Vysvetlenie informácií III.Názov zákazky: „**Výmena ložísk na mostoch D1-329, D1-332 a SO-206**“

21) Otázka záujemcu č. 21

1. Odvodnenie pri sanácií stien

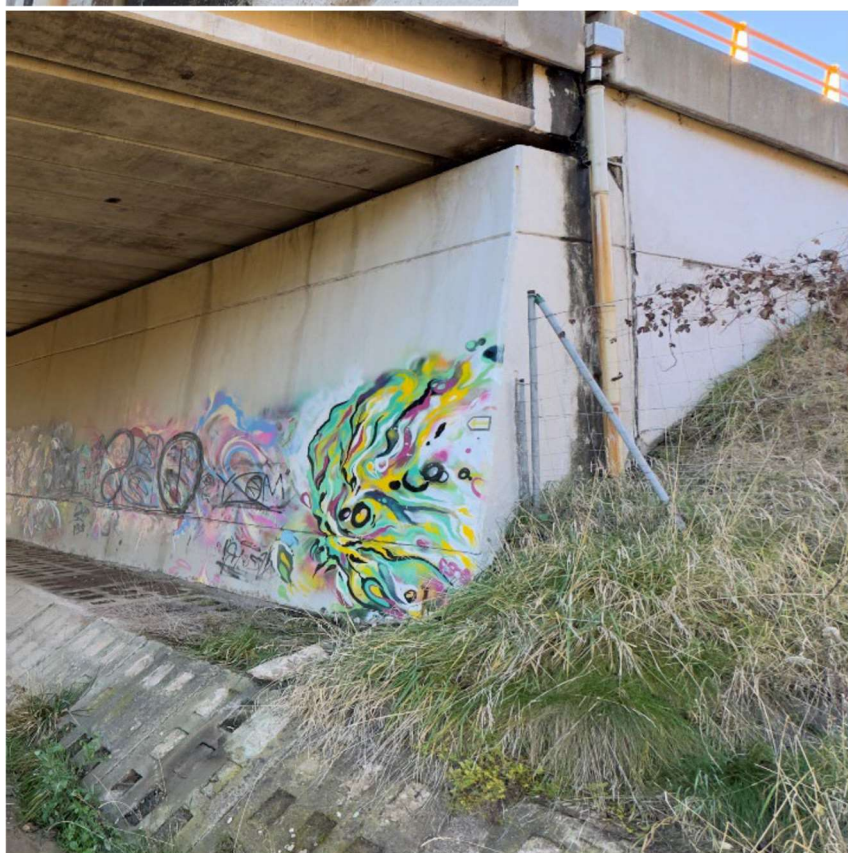
„Pred sanáciou krídel opôr (dobetonávkou v zmysle PD v hrúbke 150mm) bude potrebné demontovať existujúce odvodnenie, ktoré v súčasnom stave zavadzia realizácii obetonávky v hrúbke 150 mm (vrátane vŕtania dier pre kari sieť). Upozorňujeme, že potrubie je v značne poškodenom stave a jeho opätovná montáž po demontáži nebude možná. Prosíme o stanovisko, ako má zhotoviteľ v takomto prípade postupovať – uvažuje sa s výmenou potrubia?“ V prípade výmeny časti odvodnenia mostného dilatačného záveru žiadame verejného obstarávateľa o doplnenie všetkých súvisiacich položiek s výmenou odvodnenia do výkazu výmer, tak aby bolo vyšpecifikovaná každá jedna konštrukčná časť na ktorú bude mať táto výmena dopad.

Verejný obstarávateľ zabezpečí odstránenie a osadenie potrubia vlastnými kapacitami.
